Nota van zienswijzen bestemmingsplan Luistruik 2018

Met het bestemmingsplan 'Luistruik 2018' wordt de laatste fase van de herontwikkeling van het voormalige sportcomplex De Luistruik vastgelegd en worden de eerder in het gebied gerealiseerde woningen/appartementen in het bestemmingsplan meegenomen. Daarmee wordt voor het totale gebied voorzien in één bestemmingsplan

Zonnestudie veld E

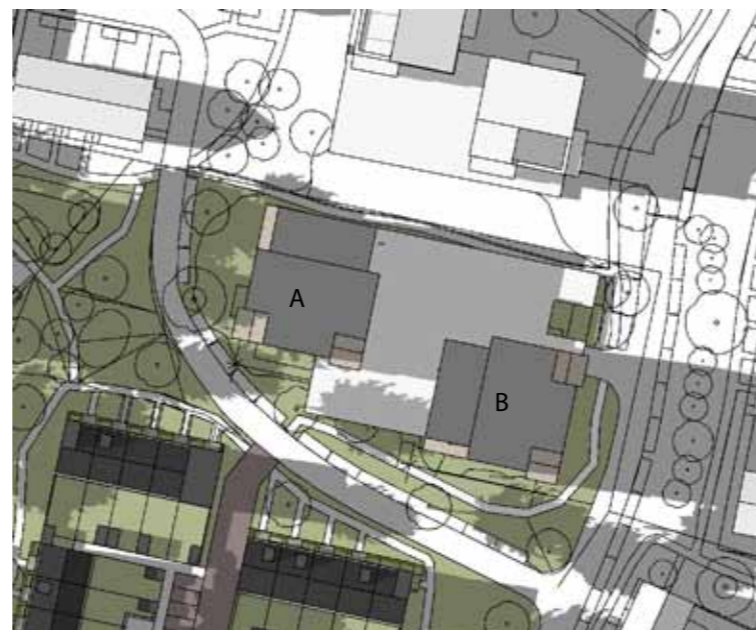
Door de (grotere) afmetingen van de nieuwe parkvilla's en de situering daarvan ten opzichte van de bestaande parkvilla's aan de Piet van Wijkgaarde zal schaduwwerking optreden voor de bestaande villa's. Dit is voor de bewoners van die villa's niet acceptabel. Dit kan opgelost worden door de nieuwe parkvilla's in zuidelijke richting te verplaatsen.

Zon vanaf ZO
conclusie - geen schaduw op bestaande appartementengebouw en dek door A en B

Zon vanaf ZZO
conclusie - geen schaduw op bestaande appartementengebouw en dek door A en B

Om een beeld te krijgen van de schaduwwerking van de nieuw te realiseren gebouwen is door SVP Architectuur en stedenbouw een zonnestudie opgesteld. Deze studie is als bijlage bij deze nota gevoegd. De conclusies die uit die studie kunnen worden getrokken zijn:

- In de zomerperiode ontstaat er als gevolg van de nieuwe parkvilla's geen schaduwwerking op de bestaande parkvilla's. Vanaf 19.00 uur is er voor de bestaande parkvilla's wel sprake van schaduwwerking maar die is het gevolg van in het gebied al aanwezige gebouwen en het appartementenblok uit de eerste fase.*
- In het voor- en najaar kan er in de periode van 14.00 tot 16.00 uur enige sprake zijn van schaduwwerking als gevolg van de nieuwe gebouwen. Dat geldt alleen voor de onderste balkons. De zon staat hoog genoeg om de bovenste balkons wel van (zon)licht te voorzien. Vanaf 17.00 uur is er in die periode ook sprake van schaduwwerking maar die*

Samenvattend kan gesteld worden dat als gevolg van de nieuw te realiseren bebouwing op sommige momenten inderdaad sprake is van enige schaduwwerking. Dat is echter niet in de zomerperiode en in de andere seizoenen slechts beperkt en vaak ook niet alleen als gevolg van de nieuwe bebouwing. De schaduwwerking die in die perioden incidenteel voorkomt is verder ook vergelijkbaar met die van de bestaande parkvilla's ten opzichte van elkaar.

Deze beperkte schaduwwerking geeft om die reden dan ook geen aanleiding om de nieuw te bouwen parkvilla's in zuidelijke richting te verschuiven, zoals in de zienswijze voorgesteld. Bovendien zou een dergelijke verschuiving ook betekenen dat zou worden gebouwd in de zichtlijn op de Clemenskerk terwijl een van de uitgangspunten van het plan is dat de zichtlijnen zowel in het noordelijke alsook het centrale deel van het plangebied belangrijk zijn om het zicht op de Clemenskerk te behouden.

- In de zomerperiode ontstaat er als gevolg van de nieuwe parkvilla's geen schaduwwerking. Vanaf 19.00 uur is er voor de bestaande parkvilla's wel sprake van schaduwwerking maar die is het gevolg van in het gebied al aanwezige gebouwen en het appartementenblok uit de eerste fase.

- In het voor- en najaar kan er in de periode van 14.00 tot 16.00 uur enige sprake zijn van schaduwwerking als gevolg van de nieuwe gebouwen. Dat geldt alleen voor de onderste twee balkons. De zon staat hoog genoeg om de bovenste balkons wel van licht te voorzien. Vanaf 17.00 uur is er in die periode ook sprake van schaduwwerking maar die is het gevolg van in het gebied aanwezige gebouwen en het appartementenblok uit de eerste fase.

- In de winterperiode is sprake van schaduwwerking in de periode van 10.00 tot 16.00 uur. In verband met de lage stand van de zon is in die periode sprake van lange schaduwen die voor een belangrijk deel ook niet (alleen) aan de nieuwe gebouwen kan worden toegerekend.

Bijlage 1. Invoergegevens akoestisch overdrachtsmodel

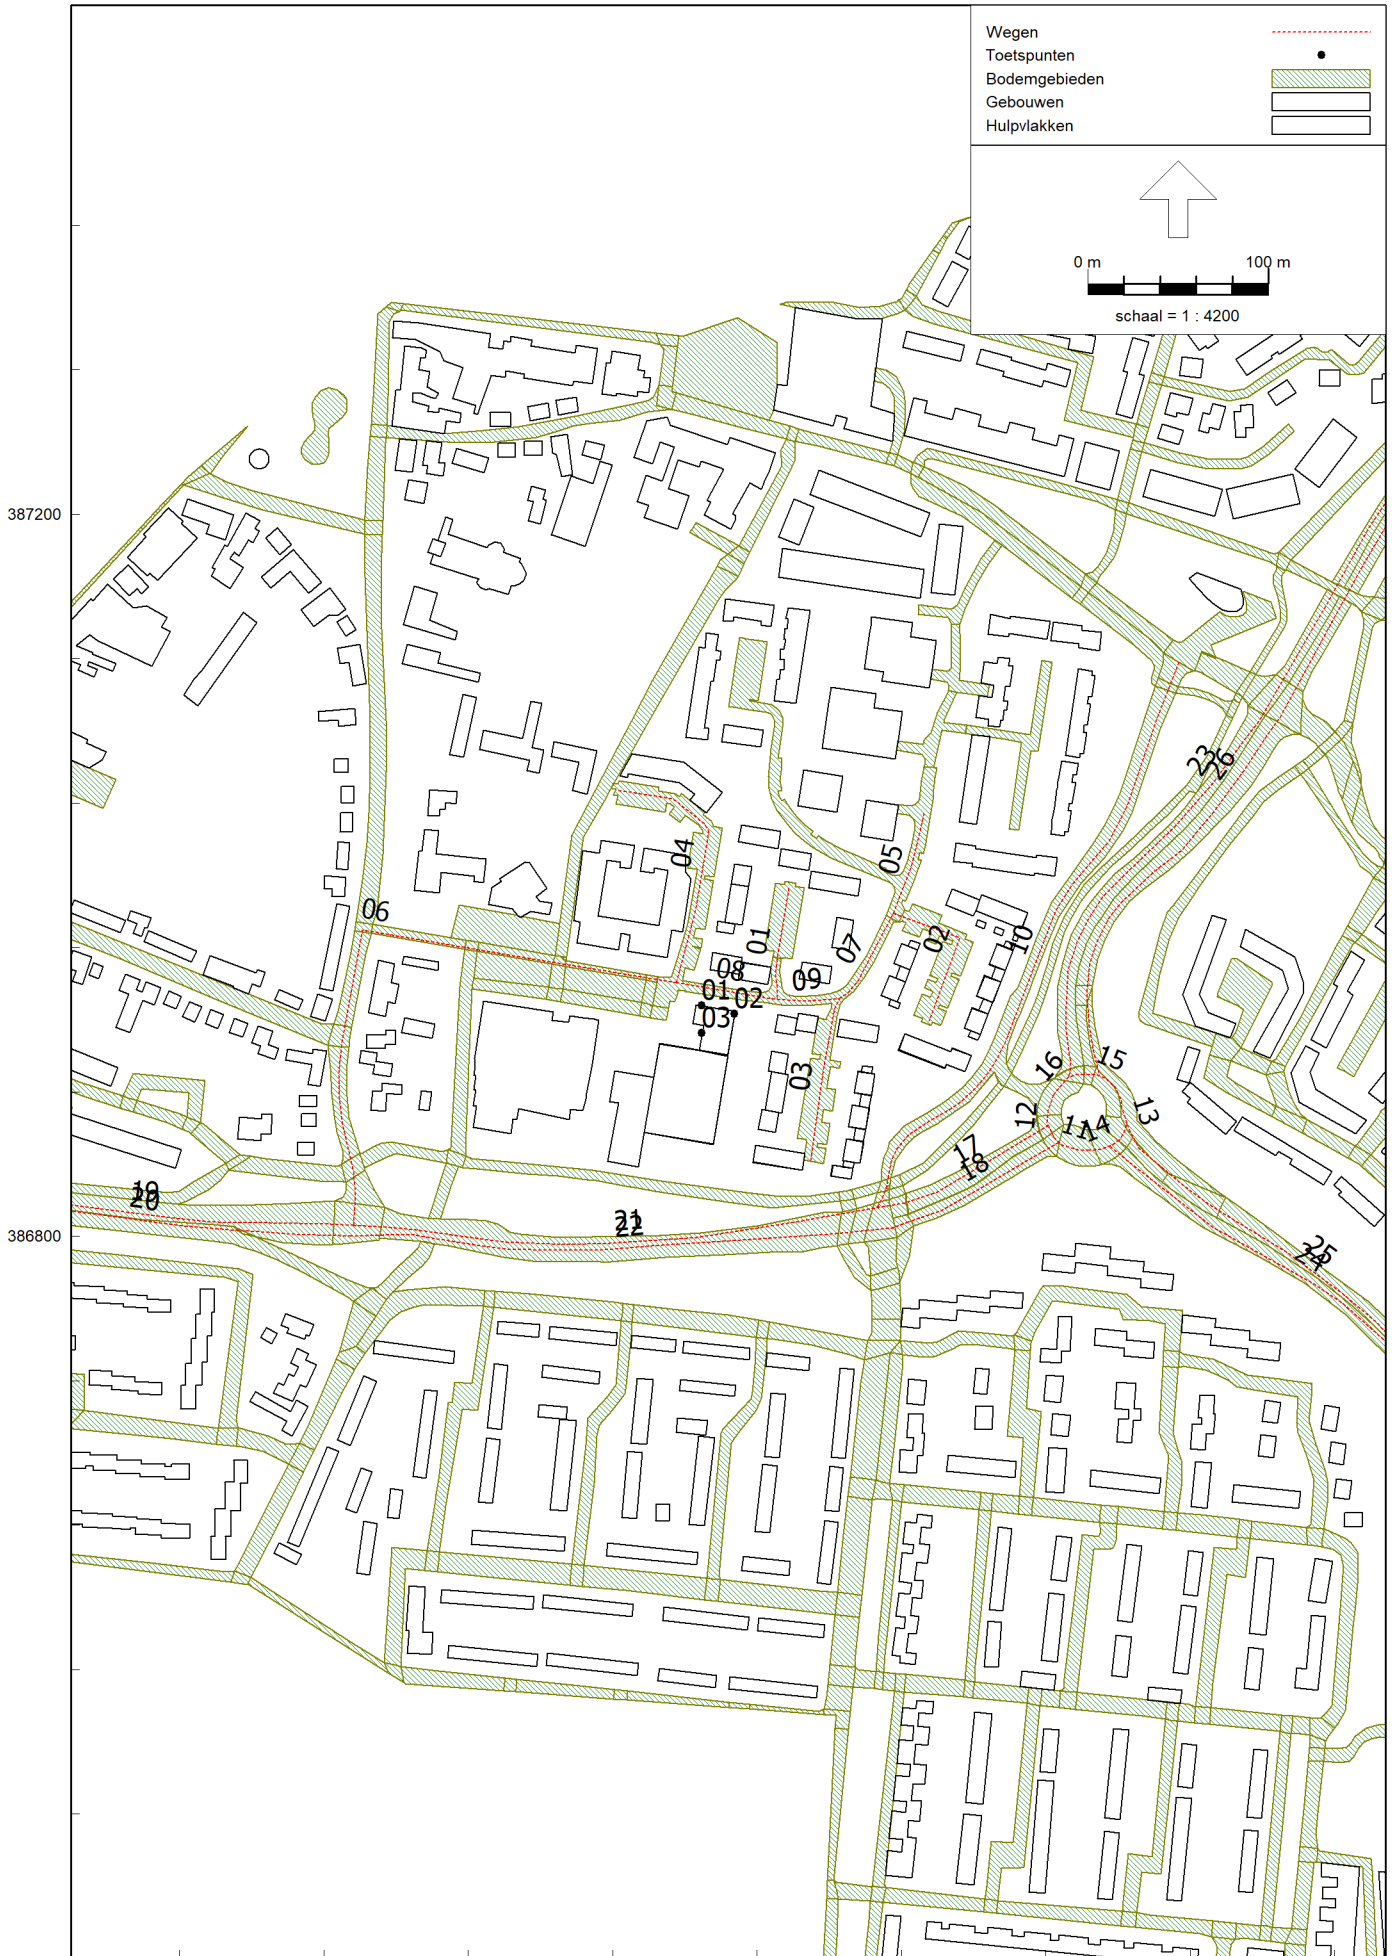
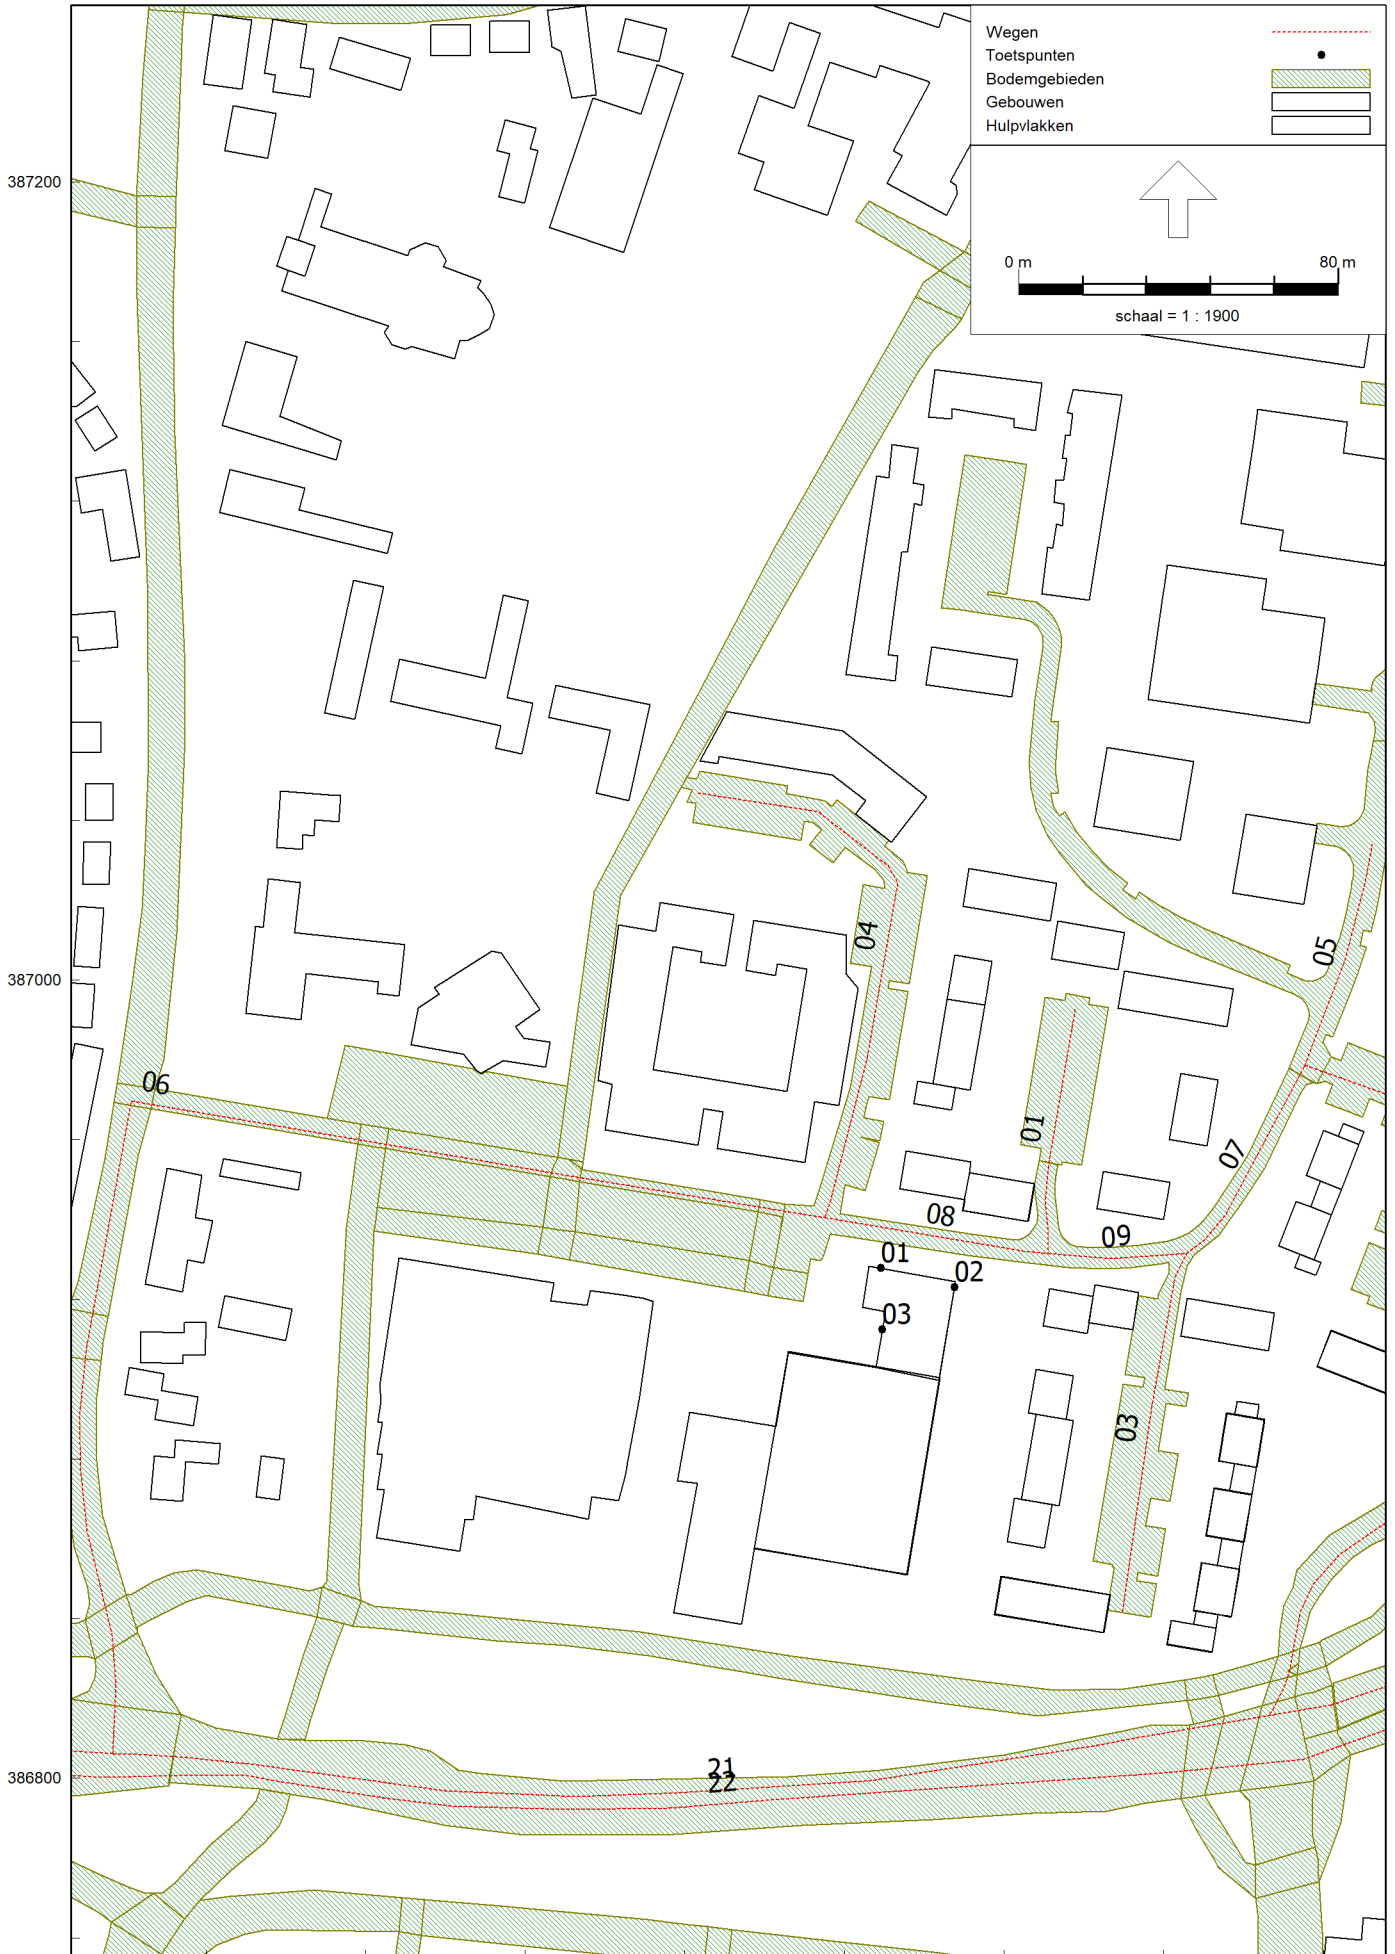
Doordat in het bestemmingsplan de ontsluitingsweg van de wijk wordt doorgetrokken naar de Sportlaan zal de verkeersdrukte rondom de school van het Nuenens college fors toenemen. Dit heeft gevolgen voor de verkeersveiligheid, geluidhinder en zorgt voor een toename aan fijnstof bij de school.

De bouw van maximaal 137 woningen extra in het plangebied en het doortrekken van de ontsluitingsweg van de wijk zal inderdaad leiden tot een toename van de verkeersdrukte ter hoogte van de school. Om het effect van de verkeersaantrekkende werking te kunnen beoordelen is aansluiting gezocht bij de definitie van een 'reconstructie van een weg'. Dat betekent dan dat de hoogste toelaatbare geluidsbelasting 48 dB mag bedragen. Uit een door Econsultancy opgesteld aanvullend akoestisch onderzoek blijkt dat deze grenswaarde ten gevolge van de toename van het verkeer vanuit het nieuwbouwplan niet wordt overschreden. Er hoeven daarom geen aanvullende maatregelen aan de school te worden aangebracht. Het aanvullend akoestisch onderzoek is als bijlage bij deze nota gevoegd.

De geluidsbelasting van het Nuenens College vanwege het extra verkeer vanuit het plan zijn weergegeven in tabel 1.1 (na aftrek artikel 110g Wgh). De volledige berekeningsresultaten zijn in bijlage 2 opgenomen.

Uit de berekeningsresultaten blijkt dat de geluidsbelasting in de toekomstige situatie toenemen. Het akoestisch verschil met circa 1000 verkeersbewegingen is lager dan 1,50 dB en is er geen significante toename van 2 dB. Aangezien de gehanteerde verkeersgeneratie worst case is, kan geconcludeerd worden dat er bij 807 verkeersbewegingen ook geen belemmeringen optreden. Vanaf de Kerkstraat wordt het extra verkeer vanuit het plan opgenomen in het huidig verkeersbeeld. Voor het Nuenens College hoeven geen geluidreducerende maatregelen te worden overwogen. Vanuit akoestisch oogpunt wordt geconcludeerd dat de toename van het verkeer vanuit het plan geen akoestische belemmeringen geeft.
